Krycí list ZBV

II/239 Šlapanice, most ev.č. 239-007 pro odtok přívalové vody

SO 201 - Most ev. č. 239-007

Číslo ZBV:

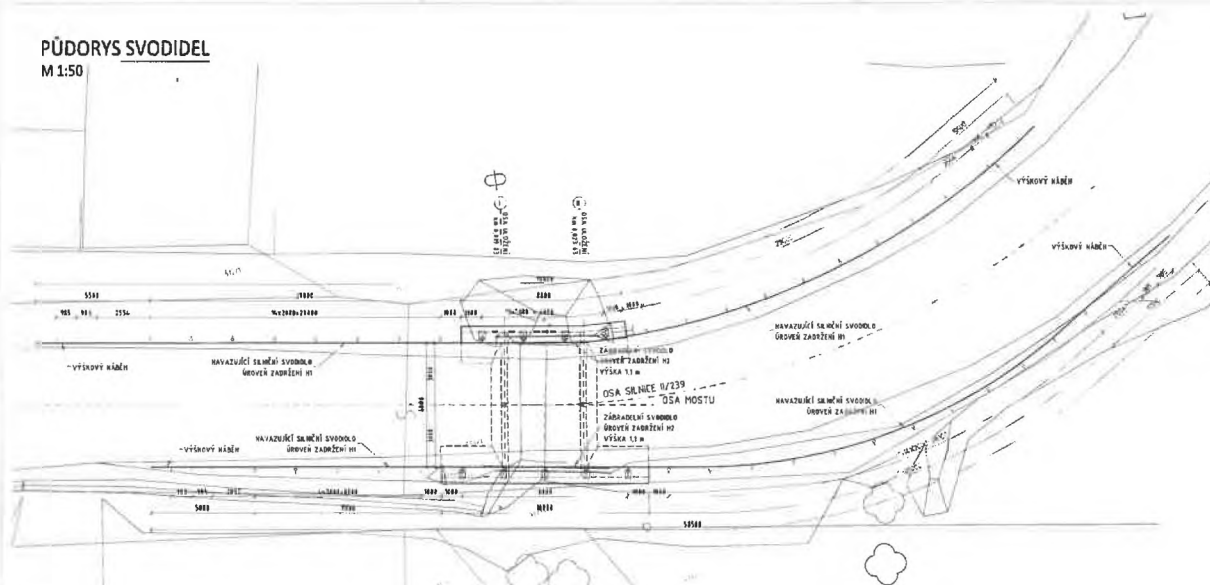
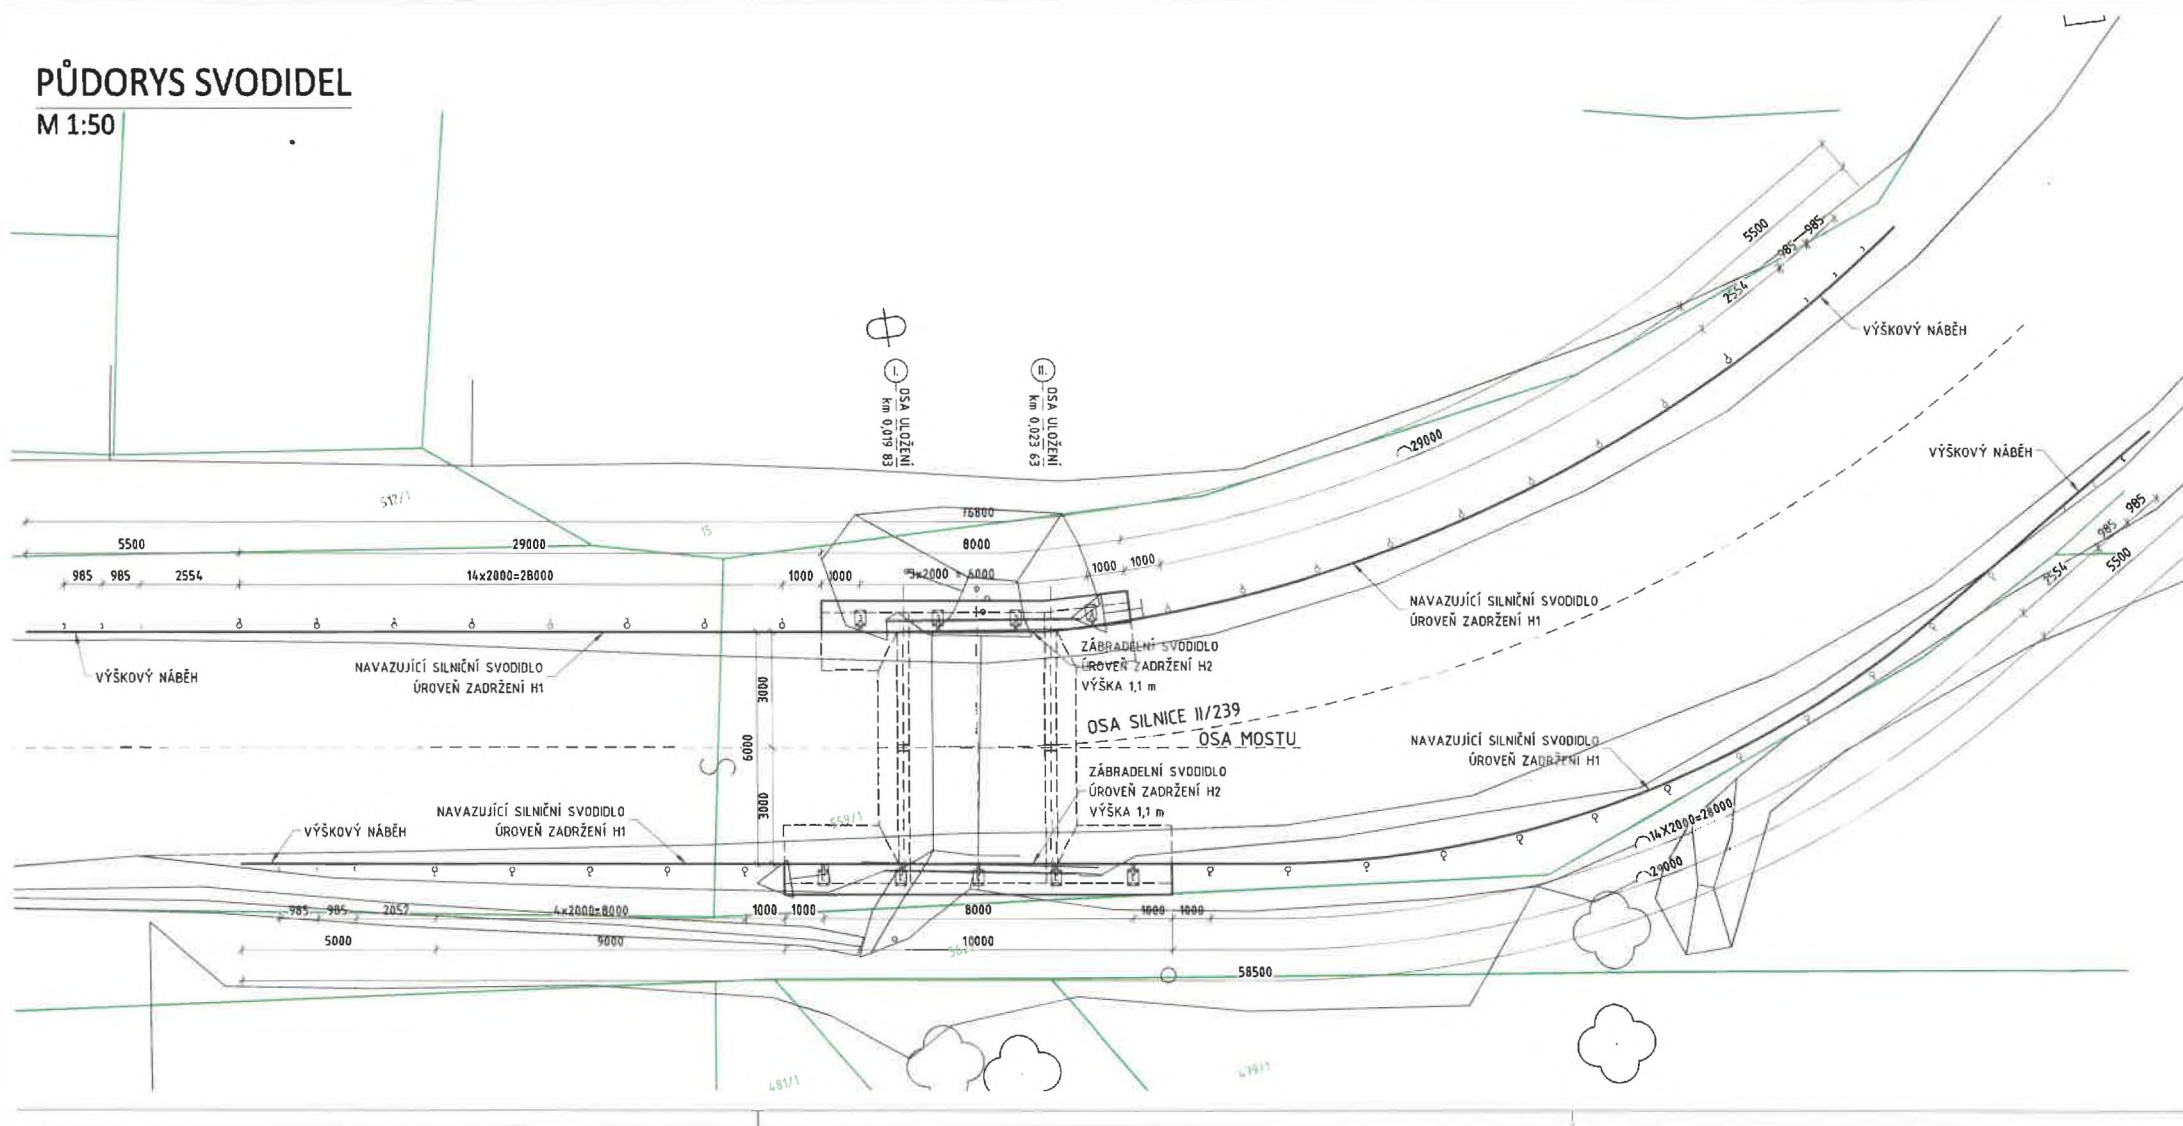
Při projektování silničního zádržného systému, resp. rozsahu svodidel dle platné legislativy je nutné osadit ve větším rozsahu jednostranné silniční svodidlo (nově délky 117,5 bm). Na místě bylo provedeno místní šetření se zástupce spec. stavebního úřadu MÚ Slaný, který požadavek potvrdil, bude dále řešeno i se zástupcem Dopravní Policie ČR.

Podrobný technický popis Změny:	
Vzhledem k poloze mostního objektu v blízkosti směrového oblouku bylo při místním šetření projednané, že dojde k doplnění původně navrženého rozsahu na celkovou délku 117,5 bm na místo původních 31,5 bm,	
Zdůvodnění Změny:	
V rámci zpracování realizační dokumentace dle aktuálně platné legislativy a dále při místním šetření se zástupcem odboru dopravy a silničního hospodářství byl dojednáán požadavek na osazení většího rozsahu zádržného systému s ohledem na bezpečnost silničního provozu.	
Položky soupisu prací, které Změna ovlivní (kódy položek): 201-44-9113B1 - SVODIDLO OCEL SILNIČ JEDNOSTR, ÚROVEŇ ZADRŽ H1 -DODÁVKA A MONTÁŽ SoD: 31,50m, RDS 117,50 m, rozdíl +86,0 bm	
Cenový dopad Změny v rámci SO/PS:	216.720,-
Cenové ovlivnění sousedních SO/PS:	0,-

- SILNIČNÍ SVODIDLO, STUPEŇ ZADRŽENÍ min. H1; DL.117,5m
- ZÁBRADELNÍ SVODIDLO, STUPEŇ ZADRŽENÍ min. H2; DL. 18m

Autorský dozor (AD) souhlasí s navrženým prodloužením svodidla dle přílohy č. 6 – „Zádržný systém“ potvrzeného DI Policie ČR, jehož smyslem je zajištění větší bezpečnosti silničního provozu na daném úseku silnice II/239 v obci Šlapanice.
